Mission régionale d'autorité environnementale
PAYS DE LA LOIRE

AVIS DÉLIBÉRÉ SUR LA
DÉCLARATION D'UTILITÉ PUBLIQUE DE LA ZAC "LES PATISSEAUX"
COMMUNE DE LONGUENÉE-EN-ANJOU (49)

n° PDL-2021-5806

Schéma d'aménagement de la ZAC (Source : étude d'impact)

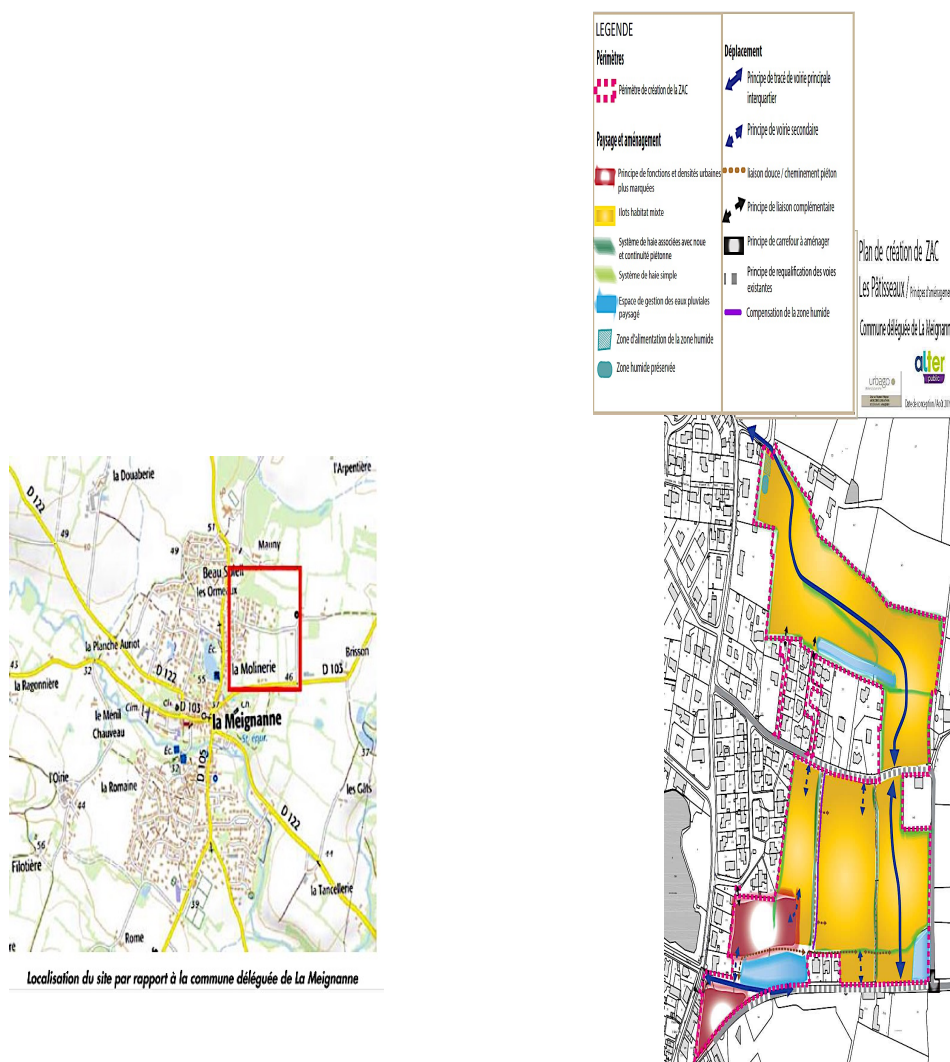
Les secteurs de l'extension nord et des Pâtisseries (formant à eux deux la ZAC des Pâtisseries) font l'objet d'OAP au PLUi, reprises in extenso dans le dossier, et décrivant les densités, l'orientation du bâti, ainsi que la prise en compte des déplacements doux et de la gestion des eaux pluviales (en optimisant les thématiques par le biais d'un triptyque haies bocagères, chemins doux et noues). L'OAP de l'extension nord prévoit également la conservation des haies de bordure du boisement qui constituent un corridor de déplacement local reliant le boisement au nord du parc de la Mauny au ruisseau du Brionneau situé au sud de la commune. Cette exigence de conservation semble bien prise en compte dans l'étude d'impact, mais les haies n'apparaissent pas sur le plan de composition, laissant penser qu'elles seront supprimées ou remplacées par de nouvelles haies.

La MRAe recommande de clarifier les plans de composition, concernant la préservation des haies existantes.

En phase de travaux puis en phase d'exploitation, 570 ml de haies seront détruits sur les 1 933 que compte le site. L'impact du projet sur les habitats représentés sur le site (prairies notamment) est qualifié de faible compte tenu de la présence de ces mêmes milieux à proximité. L'impact sur les haies bocagères et les lisières boisées est considéré comme modéré. Toutefois, pour une meilleure cohérence, la préservation de l'ensemble des haies de bordure du boisement (prévue à l'OAP et dans le présent dossier) doit être clairement indiquée sur le plan de masse.
